UNIDAD DE PLANEACIÓN MINERO ENERGÉTICA - UPME

RESOLUCIÓN No. 001075 de 2025

Por medio de la cual se resuelven los recursos de reposición interpuestos contra la Resolución No. 256 de 2025 "por medio de la cual se determina el listado de proyectos clase 1 para la subárea Guajira - Cesar - Magdalena clasificados en sus correspondientes filas y bolsas y se dictan otras disposiciones."

Figura 427. Capacidad de cortocircuito excedente de El Copey 500 a lo largo del horizonte de planeación

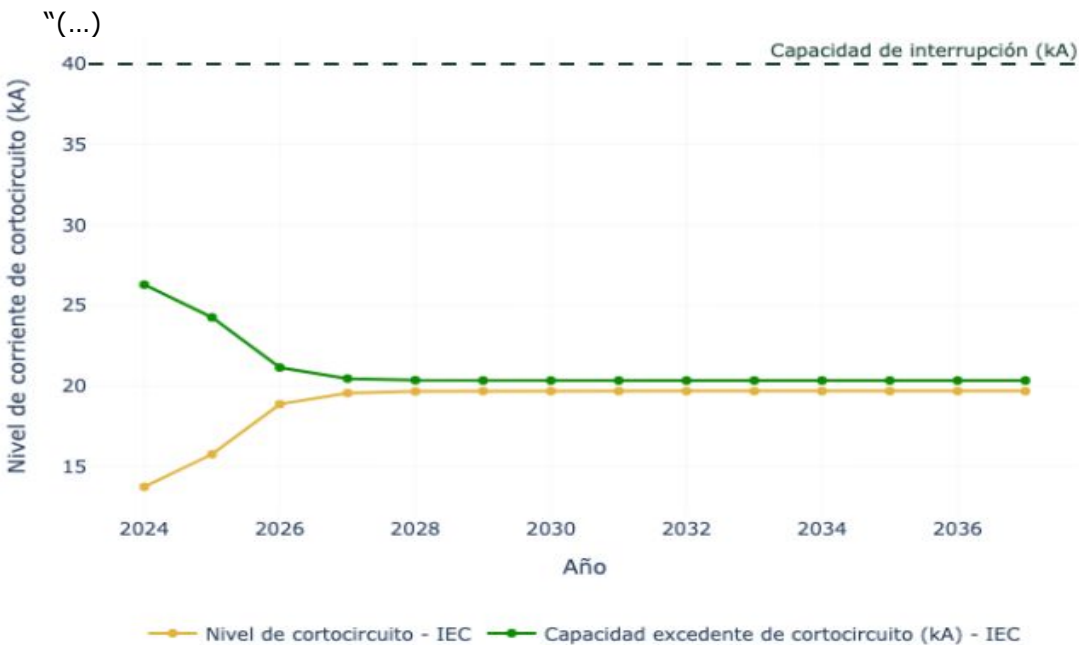
Es del caso indicar que, en relación con la solicitud planteada por el recurrente sobre la verificación de los aportes de cortocircuito del proyecto Eólico José Martínez de 19,9 MW, asociado a las solicitudes de transporte de capacidad con códigos SC_2425 y SC_2664, el proyecto Padornelo 2 de 19,9 MW, asociado a las solicitudes de transporte de capacidad con códigos SC_3303 y SC_2023_5419 y proyecto Lomaza de 200 MW, asociado a las solicitudes de transporte de capacidad con códigos SC_4246 y SC_2023_5620, es importante tener en cuenta que, dentro del Reporte de cálculo de cortocircuito excedente para el Sistema Interconectado Nacional (SIN) - 2024, publicado por la UPME, se detallan las Subestaciones con capacidad de interrupción agotada, y se observa que la subestación Copey 220 kV se encuentra dentro de esta condición a partir del año 2025.

Figura 87. Capacidad de transporte de la subestación La Loma 500.

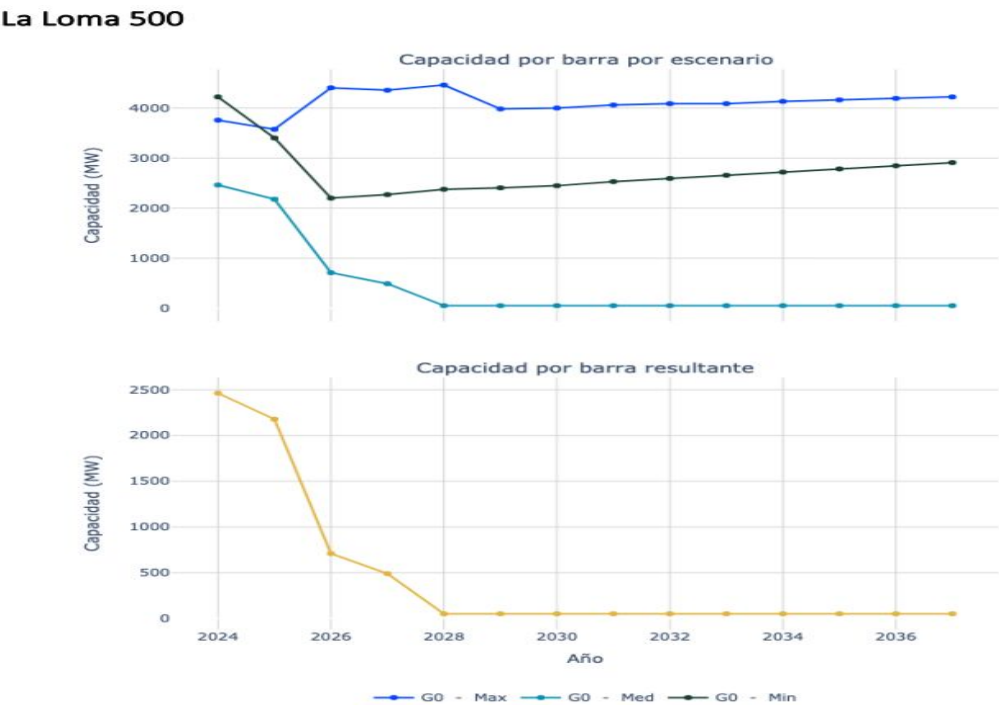
(...) parece que en el análisis de la capacidad disponible no se hubiese integrado de manera adecuada la capacidad realmente disponible y la capacidad liberada (hay un proyecto de 660 MW con id73 liberado), según la normativa vigente. La capacidad liberada, así como los planes de inversión, expansión y mejoras de los transportadores, deben ser considerados al evaluar la viabilidad de los proyectos de conexión. (...)

Esto fue confirmado por el transportador GEB S.A. E.S.P para la subestación LA LOMA, quien en la oportunidad dispuesta en el procedimiento entregó comentarios sin aducir que no existe capacidad de barra y que las limitaciones de capacidad deben darse en la red a nivel de 110 kV, no en 500 kV. Realizó esta observación:

Aquí cabe reiterar que, con el objetivo de garantizar que el análisis refleje el estado más actualizado posible de la red, la UPME aplicó un corte de información hasta el 20 de agosto de 2024. En este contexto, primero, factores como la liberación de proyectos de generación y carga, las modificaciones en su Fecha de Puesta en Operación (FPO), y segundo, la definición, modificación en la FPO y aprobación de obras de expansión alteran la configuración de la red, impactando en niveles de tensión, cargabilidad de líneas y transformadores, y los niveles de cortocircuito en distintas subestaciones. Dado que estos cambios son inherentes a la dinámica del sistema, la UPME establece un corte para la información, fijando el 20 de agosto de 2024 como la fecha de referencia para garantizar que el análisis refleje el estado más actualizado posible de la red.

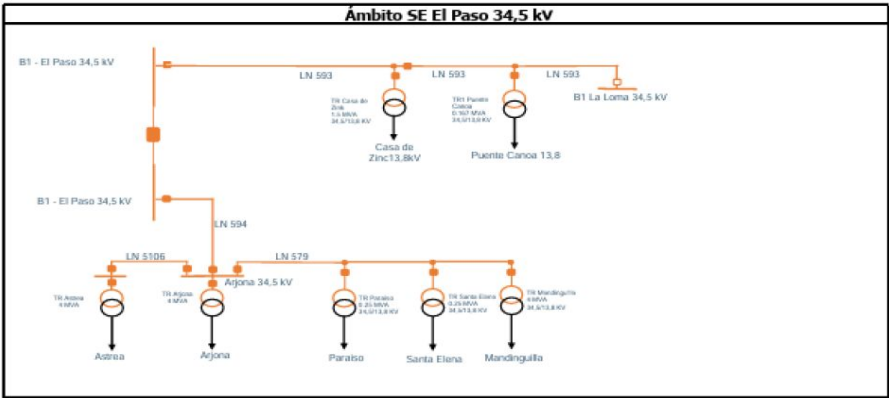
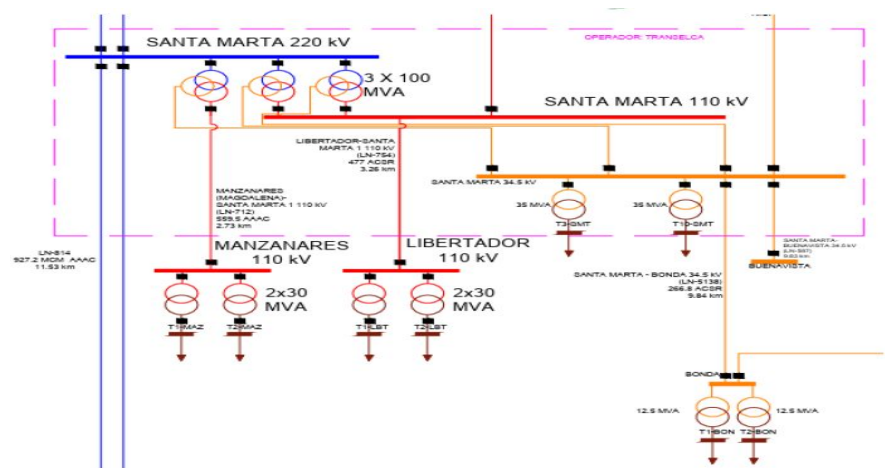
"En el análisis y/o comparación de la capacidad de transporte solicitada mediante la alternativa 2 de conexión correspondiente a la solicitud SC_2664_A2, se observa que en la Tabla 16. - Datos de capacidad por barra resultante de Bonda 34.5 para cada año del horizonte de planeación, incluida en el Informe CAP Barra Guajira – Cesar – Magdalena, se indica que la limitante de la capacidad en la barra a 34.5 kV en la subestación Bonda está limitada por la línea SANTA ELENA – MANDINGUILLA 34.5 kV ante la contingencia de la línea El Banco - El Paso1 110 kV. La anterior limitante la rechazamos y en consecuencia solicitamos que sea reevaluada debido que las subestaciones Mandinguilla 34.5 kV y Santa Elena 34.5 kV se encuentran en zonas diferentes a la zona donde se encuentra ubicada la subestación Bonda 34.5 kV y eléctricamente no tienen dependencia o interconexión, además están ubicadas en diferentes áreas y departamentos y son atendidas por diferentes Operadores de Red.

Las subestaciones Mandinguilla 34.5 kV y Santa Elena 34.5 kV son y atendidas por CARIBEMAR S.A. E.S.P. en el departamento del Cesar y eléctricamente se alimentan de forma radial desde la subestación El Paso a 34.5 kV a través de la línea LN 594 (al final de la cola), como se muestra en el siguiente diagrama unifilar:

De acuerdo con el unifilar anterior, no se entiende cómo el tramo de línea a 34.5 kV SANTA ELENA – MANDINGUILLA 34.5 kV puede limitar la capacidad de la barra a 34.5 kV en la subestación Bonda 34.5 kV.

La subestación Bonda 34.5 kV es atendida por AIR-E S.A. E.S.P. en el perímetro urbano de la ciudad de Santa Marta, departamento del Magdalena, y eléctricamente depende o se alimenta de la subestación Santa Marta 220/110/34.5 kV, subestación conectada directamente al Sistema de Transmisión Nacional, que no tiene ningún enlace con la subestación el Paso 34.5 kV, como se muestra en el siguiente diagrama unifilar:
